■LXM20 仕様変更内容

メーカー名	三菱電機株式会社
型式	LXM2001 / LXM2005
外形図

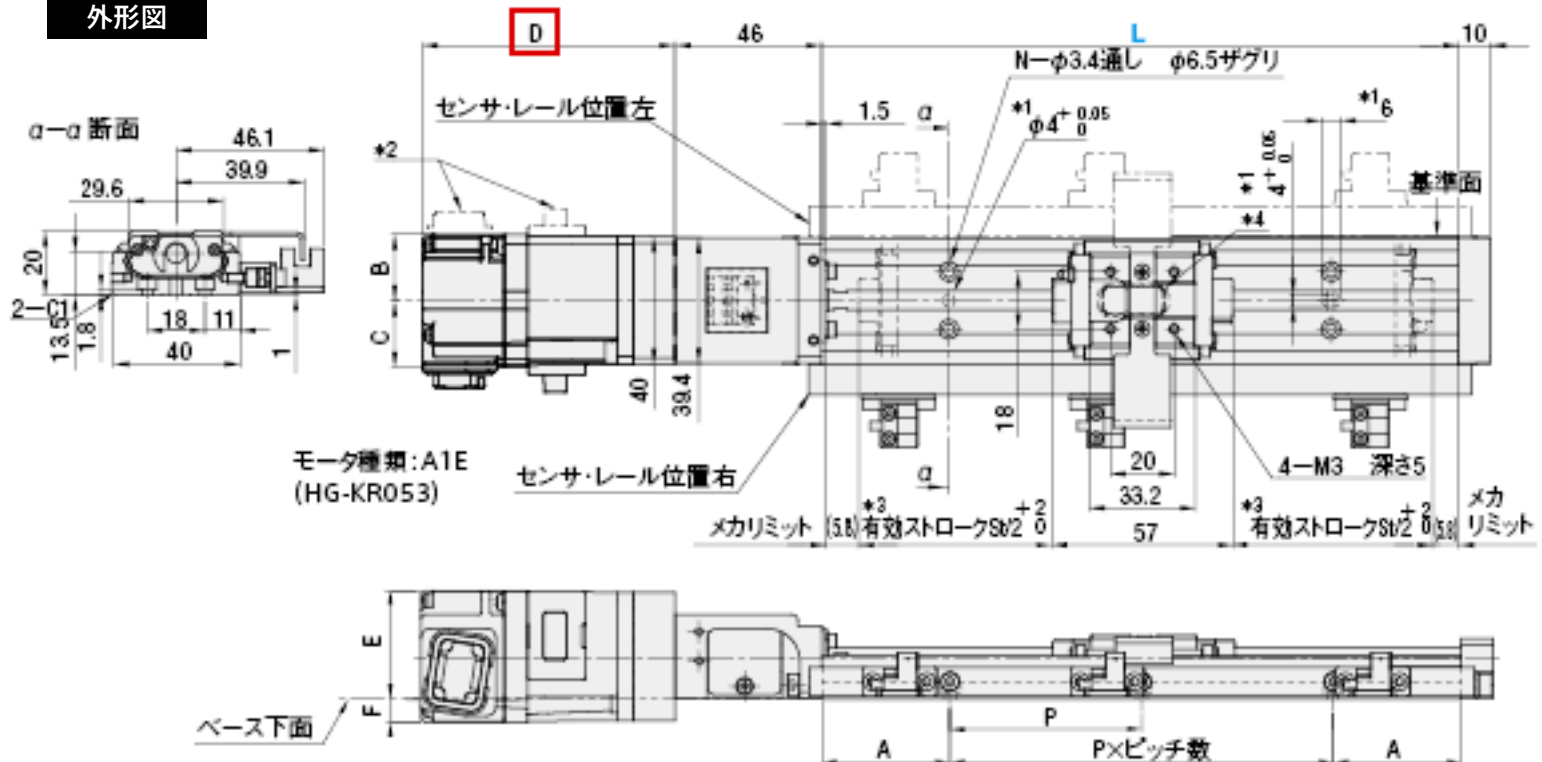
変更前

モータ種類			アンプドライバ種類		モータ・ドライバ メーカーセット型番
種類	メーカー型番	質量(kg)	選択	メーカー型番	
A1	HF-KP053	0.35	有:AM10 無:N	MR-J3-10A (汎用Aタイプ)	-
A1B	HF-KP053B	0.65

変更前

種類	長さD(mm)	高さE(mm)	モータ電源ケーブル	ブレーキ用ケーブル	エンコーダ用ケーブル
A1	79.4	33.7	1本 SVPM-J3HF1-B-3-02S	-	1本 SVEM-J3HF1-B-3
A1B	120.5			1本 SVPM-J3HF1B-B-3-02S

変更前	変更後
対象シリーズ名		LXM20-A1 (B)	LXM20-A1 (B) E
モータ仕様比較	タイプ	サーボモータ	
	メーカー	三菱電機株式会社	
	モータ型式	HF-KP053 (B)	HG-KR053 (B)
	定格出力	50W	50W
	定格トルク	0.16N・m	0.16N・m
	最大トルク	0.48N・m	0.56N・m
	定格電流	0.9A	0.9A
	最大電流	2.7A	3.2A
	慣性モーメント	0.052 (0.054) ⁻⁴ kg・m ²	0.0450 (0.0472)⁻⁴kg・m²
	位置検出器	18ビットエンコーダ	22ビットエンコーダ
	分解能	262144pulses/rev	4194304pulses/rev
	使用周囲温度	運転:0~40℃(凍結のないこと) 保存:-15~70℃(凍結のないこと)	運転:0~40℃(凍結のないこと) 保存:-15~70℃(凍結のないこと)
	アンプ型式	MR-J3-10A	MR-J4-10A
	モータ電源ケーブル	1本 SVPM-J3HF1-B-3-02S	1本 SVPM-J3HF1-B-3-02S
	ブレーキ用ケーブル	(1本 SVPM-J3HF1B-B-3-02S)	(1本 SVPM-J3HF1B-B-3-02S)
エンコーダケーブル	1本 SVEM-J3HF1-B-3	1本 SVEM-J3HF1-B-3

変更後

モータ種類			アンプドライバ種類		モータ・ドライバ メーカーセット型番
種類	メーカー型番	質量(kg)	選択	メーカー型番	
A1E	HG-KR053	0.34	有:AM10E 無:N	MR-J4-10A (汎用Aタイプ)	-
A1BE	HG-KR053B	0.54

変更後

種類	長さD(mm)	高さE(mm)	モータ電源ケーブル	ブレーキ用ケーブル	エンコーダ用ケーブル
A1E	79.4	33.7	1本 SVPM-J3HF1-B-3-02S	-	1本 SVEM-J3HF1-B-3
A1BE	120			1本 SVPM-J3HF1B-B-3-02S

メーカー名	三菱電機株式会社
型式	LXM3005 / LXM3010
外形図

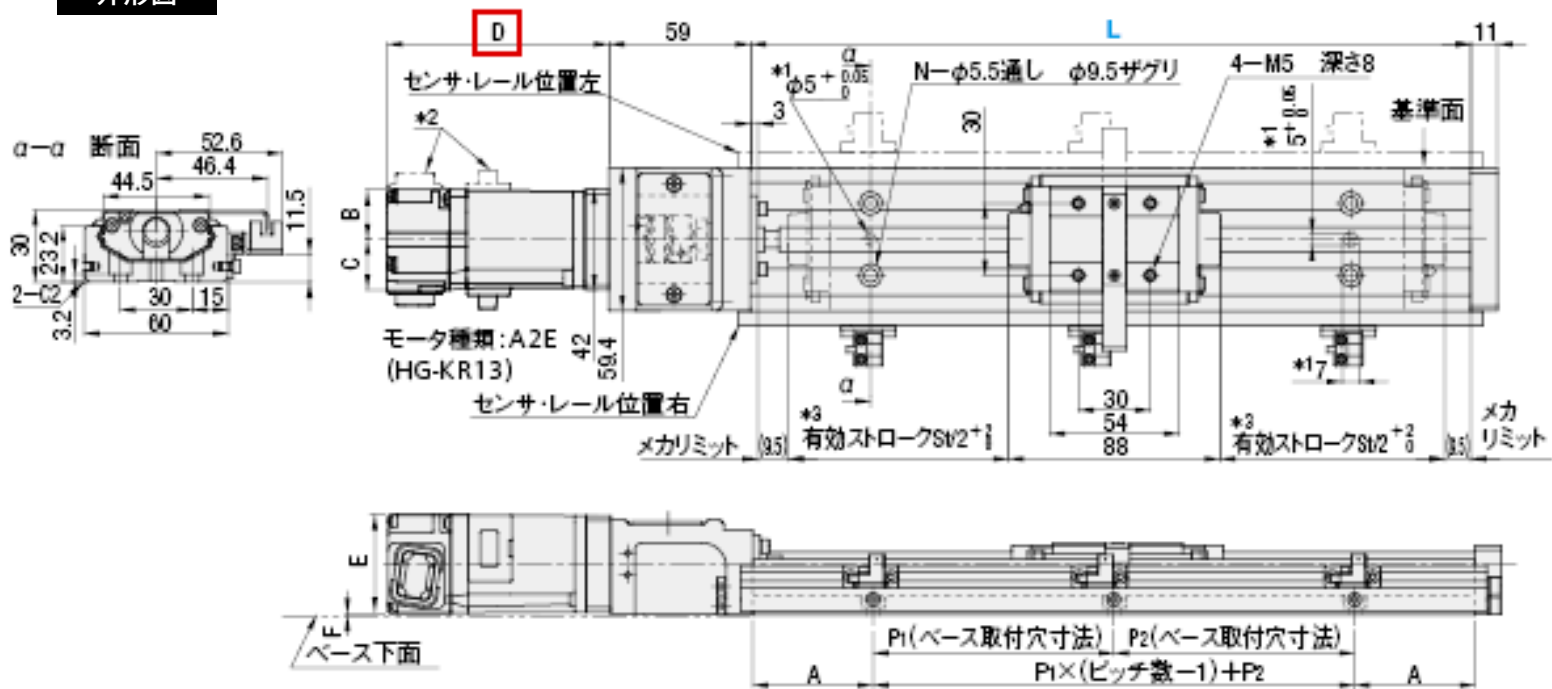
変更前

モータ種類			アンプドライバ種類		モータ・ドライバ メーカーセット型番
種類	メーカー型番	質量(kg)	選択	メーカー型番	
A2	HF-KP13	0.56	有:AM10 無:N	MR-J3-10A (汎用Aタイプ)	-
A2B	HF-KP13B	0.86

変更前

種類	長さD(mm)	高さE(mm)	モータ電源ケーブル	ブレーキ用ケーブル	エンコーダ用ケーブル
A2	92.4	41.2	1本 SVPM-J3HF1-B-3-02S	-	1本 SVEM-J3HF1-B-3
A2B	133.5			1本 SVPM-J3HF1B-B-3-02S

変更前	変更後
対象シリーズ名		LXM30-A2(B)	LXM30-A2(B) E
モータ仕様比較	タイプ	サーボモータ	
	メーカー	三菱電機株式会社	
	モータ型式	HF-KP13(B)	HG-KR13(B)
	定格出力	100W	100W
	定格トルク	0.32N・m	0.32N・m
	最大トルク	0.95N・m	1.1N・m
	定格電流	0.8A	0.8A
	最大電流	2.4A	2.5A
	慣性モーメント	0.088(0.090) ⁻⁴ kg・m ²	0.0777(0.0837)⁻⁴kg・m²
	位置検出器	18ビットエンコーダ	22ビットエンコーダ
	分解能	262144pulses/rev	4194304pulses/rev
	使用周囲温度	運転:0~40℃(凍結のないこと) 保存:-15~70℃(凍結のないこと)	運転:0~40℃(凍結のないこと) 保存:-15~70℃(凍結のないこと)
	アンプ型式	MR-J3-10A	MR-J4-10A
	モータ電源ケーブル	1本 SVPM-J3HF1-B-3-02S	1本 SVPM-J3HF1-B-3-02S
	ブレーキ用ケーブル	(1本 SVPM-J3HF1B-B-3-02S)	(1本 SVPM-J3HF1B-B-3-02S)
エンコーダケーブル	1本 SVEM-J3HF1-B-3	1本 SVEM-J3HF1-B-3

変更後

モータ種類			アンプドライバ種類		モータ・ドライバ メーカーセット型番
種類	メーカー型番	質量(kg)	選択	メーカー型番	
A2E	HG-KR13	0.54	有:AM10E 無:N	MR-J4-10A (汎用Aタイプ)	-
A2BE	HG-KR13B	0.74

変更後

種類	長さD(mm)	高さE(mm)	モータ電源ケーブル	ブレーキ用ケーブル	エンコーダ用ケーブル
A2E	92.4	41.2	1本 SVPM-J3HF1-B-3-02S	-	1本 SVEM-J3HF1-B-3
A2BE	133			1本 SVPM-J3HF1B-B-3-02S

メーカー名	三菱電機株式会社
型式	LXM4510 / LXM4520
外形図

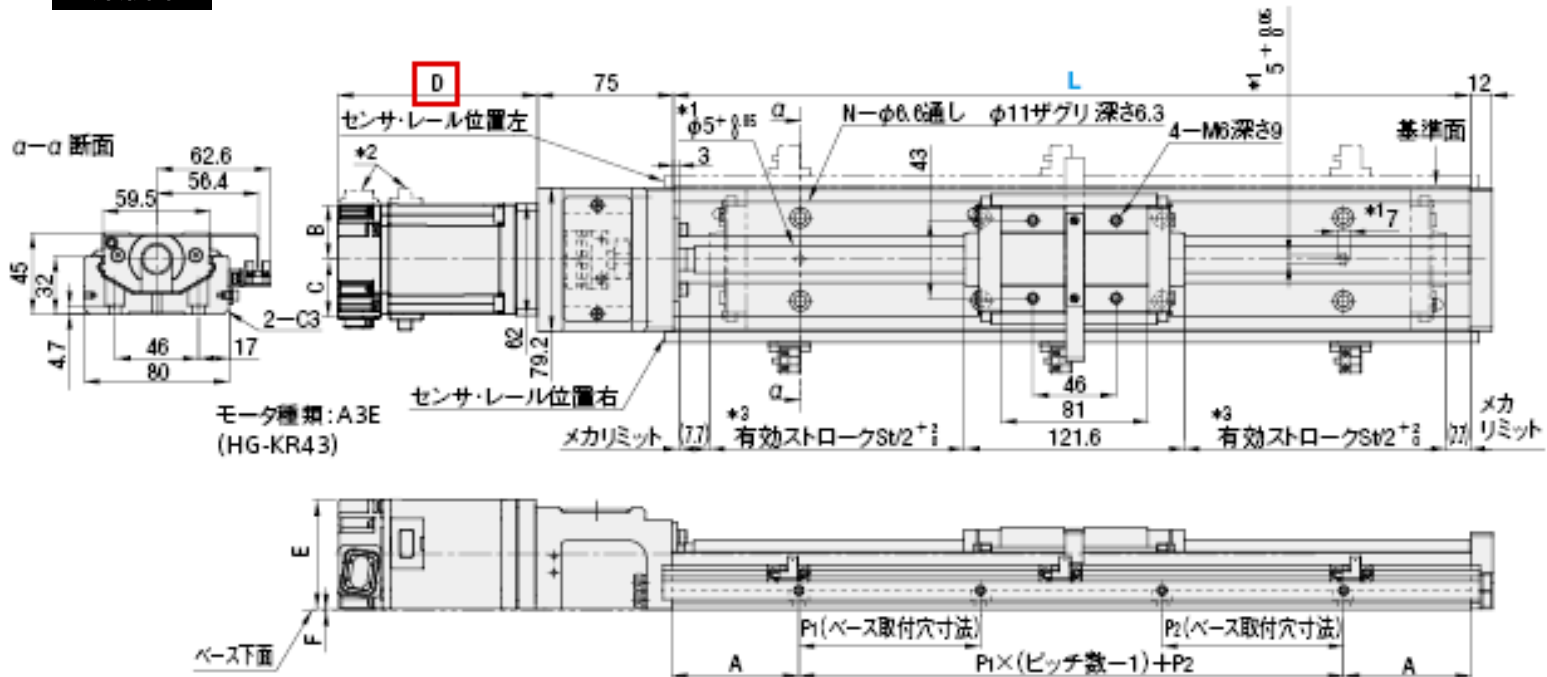
変更前

モータ種類			アンプドライバ種類		モータ・ドライバ メーカーセット型番
種類	メーカー型番	質量(kg)	選択	メーカー型番	
A3	HF-KP43	1.5	有:AM40 無:N	MR-J3-40A (汎用Aタイプ)	-
A3B	HF-KP43B	2.1

変更前

種類	長さD(mm)	高さE(mm)	モータ電源ケーブル	ブレーキ用ケーブル	エンコーダ用ケーブル
A3	108.5	60.5	1本 SVPM-J3HF1-B-3-02S	-	1本 SVEM-J3HF1-B-3
A3B	148			1本 SVPM-J3HF1B-B-3-02S

変更前	変更後
対象シリーズ名		LXM45-A3(B)	LXM45-A3(B) E
モータ仕様比較	タイプ	サーボモータ	
	メーカー	三菱電機株式会社	
	モータ型式	HF-KP43(B)	HG-KR43(B)
	定格出力	400W	400W
	定格トルク	1.3N・m	1.3N・m
	最大トルク	3.8N・m	4.5N・m
	定格電流	2.7A	2.6A
	最大電流	8.1A	9.1A
	慣性モーメント	0.42(0.50) ⁻⁴ kg・m ²	0.371(0.393)⁻⁴kg・m²
	位置検出器	18ビットエンコーダ	22ビットエンコーダ
	分解能	262144pulses/rev	4194304pulses/rev
	使用周囲温度	運転:0~40℃(凍結のないこと) 保存:-15~70℃(凍結のないこと)	運転:0~40℃(凍結のないこと) 保存:-15~70℃(凍結のないこと)
	アンプ型式	MR-J3-40A	MR-J4-40A
	モータ電源ケーブル	1本 SVPM-J3HF1-B-3-02S	1本 SVPM-J3HF1-B-3-02S
	ブレーキ用ケーブル	(1本 SVPM-J3HF1B-B-3-02S)	(1本 SVPM-J3HF1B-B-3-02S)
エンコーダケーブル	1本 SVEM-J3HF1-B-3	1本 SVEM-J3HF1-B-3

変更後

モータ種類			アンプドライバ種類		モータ・ドライバ メーカーセット型番
種類	メーカー型番	質量(kg)	選択	メーカー型番	
A3E	HG-KR43	1.4	有:AM40E 無:N	MR-J4-40A (汎用Aタイプ)	-
A3BE	HG-KR43B	1.8

変更後

種類	長さD(mm)	高さE(mm)	モータ電源ケーブル	ブレーキ用ケーブル	エンコーダ用ケーブル
A3E	108.3	60.5	1本 SVPM-J3HF1-B-3-02S	-	1本 SVEM-J3HF1-B-3
A3BE	145.1			1本 SVPM-J3HF1B-B-3-02S
